# **Avis délibéré de l’Autorité environnementale sur la modification n°2 du schéma d’aménagement régional de Guyane**

**n°Ae : 2022-63**

**Avis délibéré n° 2022-63 adopté lors de la séance du 6 octobre 2022**

Figure 4 : Principaux habitats du secteur. Projet délimité par le liseré blanc. Voir le contour de la parcelle sur la figure 5 (Source : dossier)

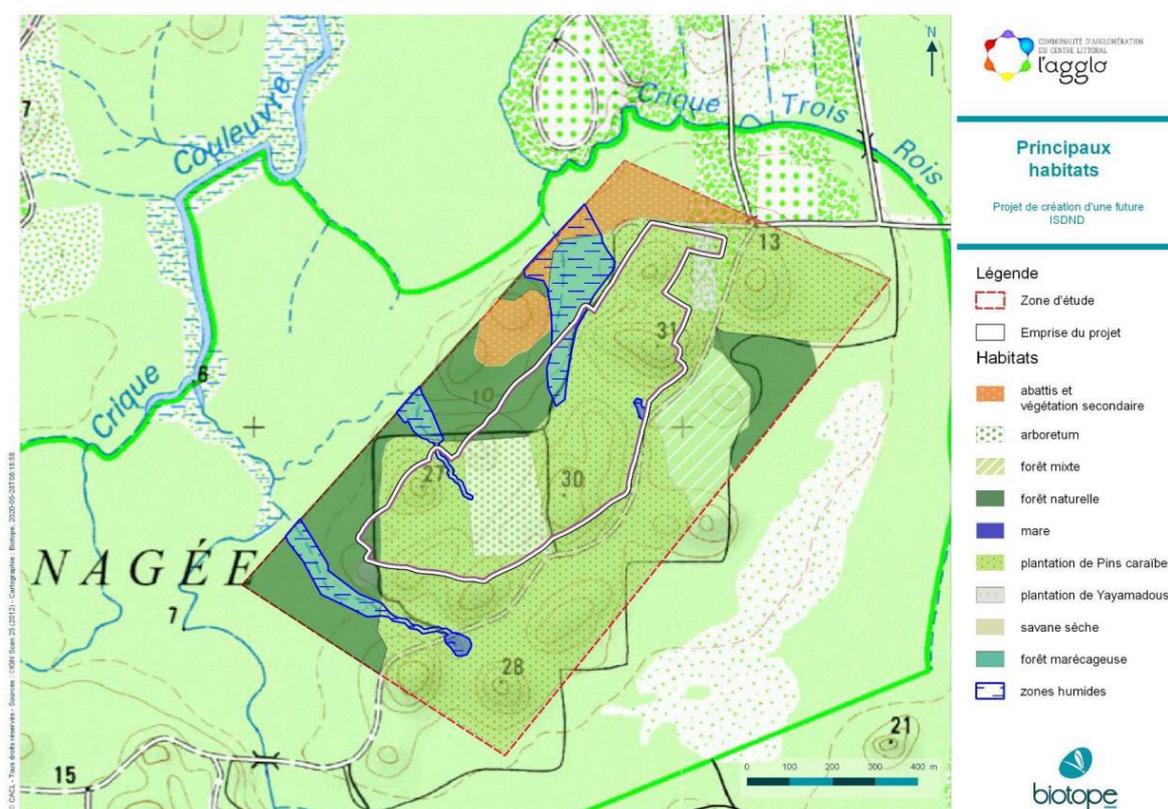
Le site est voisin de la Znieff de type II<sup>7</sup> « Marais de la Crique Macouria » ; cette Znieff n'est pas clairement présentée dans le dossier.

Selon l'étude d'impact du projet d'ISDND, elle est à 200 mètres au nord du site (forêts inondables de la Crique Trois Rois), à 250 mètres à l'est du site (zone englobant une savane sèche) et à 250 mètres à l'ouest (forêts inondables de la Crique Couleuvre). Trois têtes de crique sont présentes sur la zone projet. Selon le service instructeur, il s'agit d'une zone actuellement préservée de tout impact anthropique, en très bon état écologique et favorable au développement d'une faune aquatique diversifiée, voire rare pour *Hemigrammus bellottii* (poisson classé comme vulnérable sur la liste rouge de l'Union internationale pour la conservation de la nature (UICN)). La continuité écologique avec la Znieff est considérée comme un enjeu fort.

La richesse des milieux naturels n'est que partiellement décrite dans le dossier : quatorze espèces végétales déterminantes de Znieff, dont cinq protégées<sup>8</sup> sont présentes sur le site ; 168 espèces d'oiseaux ont été recensées, dont treize protégées et une avec un habitat déterminant de Znieff (Milan à long bec évalué « en danger » selon la liste rouge de l'UICN en 2017) ; sont également mentionnées 17 espèces d'amphibiens, dont une déterminante de Znieff (Atélope de Guyane) et dix espèces de reptiles – une espèce de tortue (Platémyde à tête orange) est protégée ; huit espèces de mammifères terrestres ont été recensées, dont une espèce de singe protégée (Saki à face pâle) ; l'existence de grottes est favorable à de nombreuses chauves-souris, dont 23 espèces ont été recensées, trois étant déterminantes de Znieff. Le dossier évoque la formation de colonies pouvant atteindre plusieurs milliers d'individus. Il ne donne pas d'informations sur les invertébrés, les crustacés, ni sur les mollusques.

Le service instructeur attend des compléments importants<sup>9</sup>. À tort, le dossier ne retient que les espèces déterminantes de Znieff comme « *représentant des enjeux de conservation* », alors qu'au moins l'ensemble des espèces protégées devraient être aussi considérées comme telles. Les enjeux sont significativement sous-évalués.

***L'Ae recommande de présenter les enjeux de la Znieff de type II « Marais de la Crique Macouria », de compléter l'analyse des milieux naturels en tenant compte des données complémentaires apportées à l'étude d'impact du projet d'ISDND et de relever les niveaux d'enjeux.***

Figure 5 : Plan de prévention des risques d'inondation de la Crique Coulevre – en haut à gauche (Source : dossier)

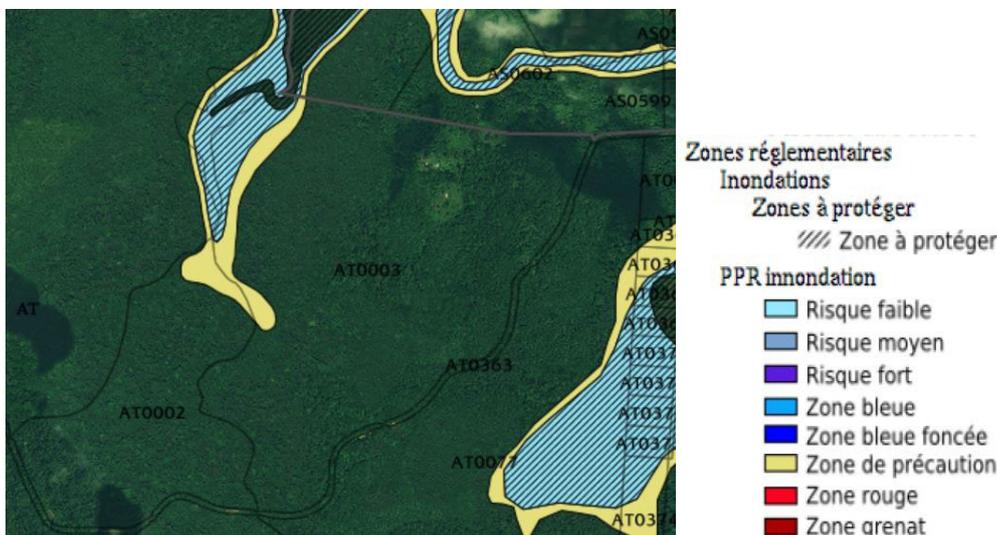
Le plan de gestion des risques d'inondation (PRGI) de Guyane 2022–2027 n'est pas évoqué. Tout comme pour le Sdage, il n'est pas précisé si le SAR devra être modifié dans le secteur du projet pour être mis en compatibilité avec le PGRI. La parcelle AT0003 est concernée par le plan de prévention des risques d'inondation de la Crique Coulevre approuvé le 9 juillet 2002.

Le dossier ne décrit pas clairement l'aléa auquel le site de l'ISDND sera exposé : il serait en dehors des secteurs d'aléas (notés « risques ») faibles représentés sur la figure, mais les zones basses des vallons peuvent être submergés en cas de pluie intense.
